Berichtigungsstand des Wartungshandbuches

Lfd. Nr.	Seite	Bezug	Datum	Unterschr.
30	2,3,29a,46d,53	Handbuchrevision TM 826/35	März 97	
31	0.1, 3a,13	Propeller (Option) TM 826/36	Juni 97	
Diese Berichtigung muß nur im Handbuch eingeordnet sein, wenn TM 826/36 durchgeführt wurde.				
32	0.3,	Triebwerk	August	
	Diagramm 6	TM 826/42	01	
33	2a, 3, 12, 13, 34a, 46d, 52, 53, Diagramme 7, 8a	Handbuchrevision TM 826/45	Juni 04

Hotellier Wartungsananweisung IM.10.01A
 (Übersetzung)

Diagramm 8a

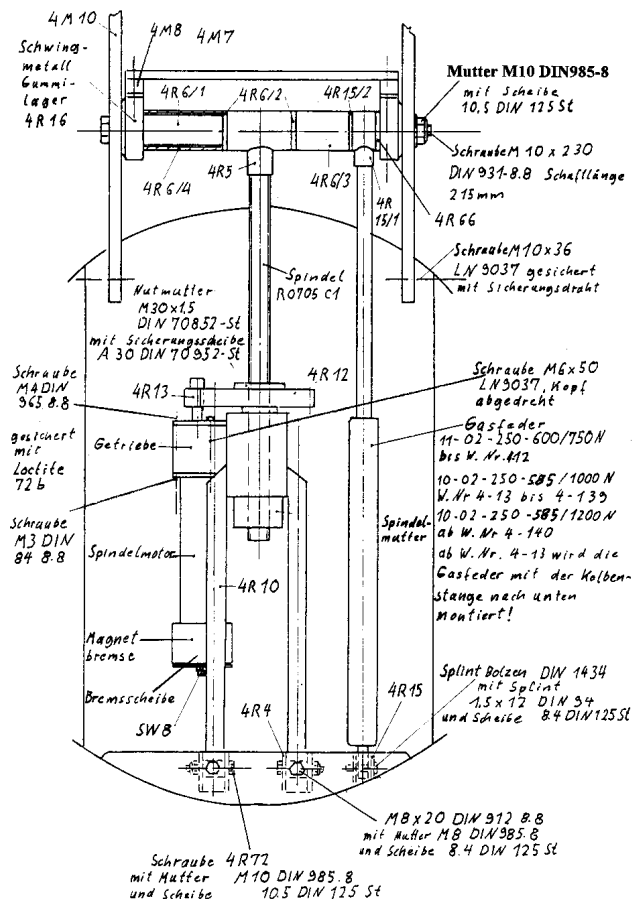
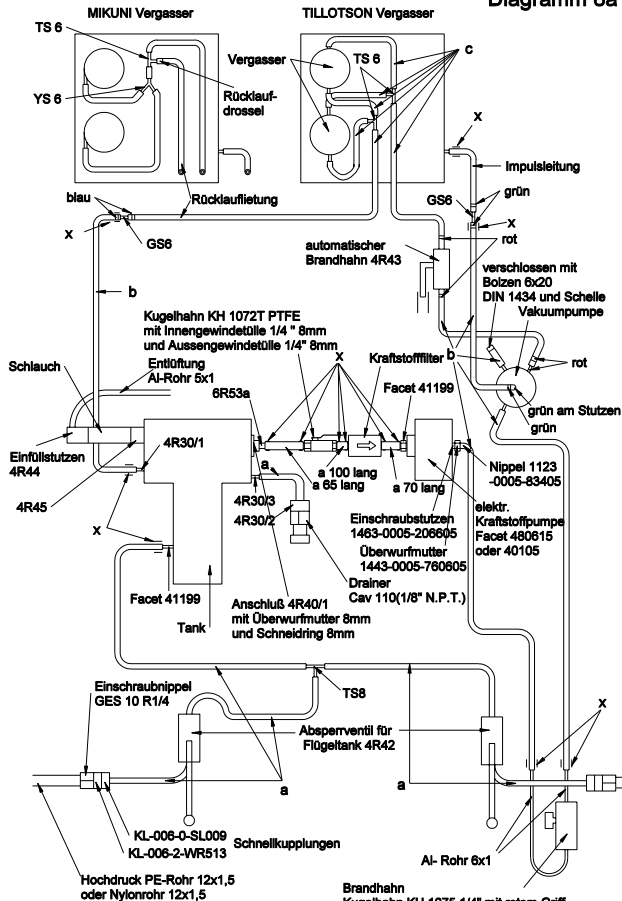
Brandhahn
Kugelhahn KH 1075 1/4" mit rotem Griff
mit 2 x Gerade Einschraubverschraubung 6 x 1/4"
(incl. Überwurfmutter + Schneidring)
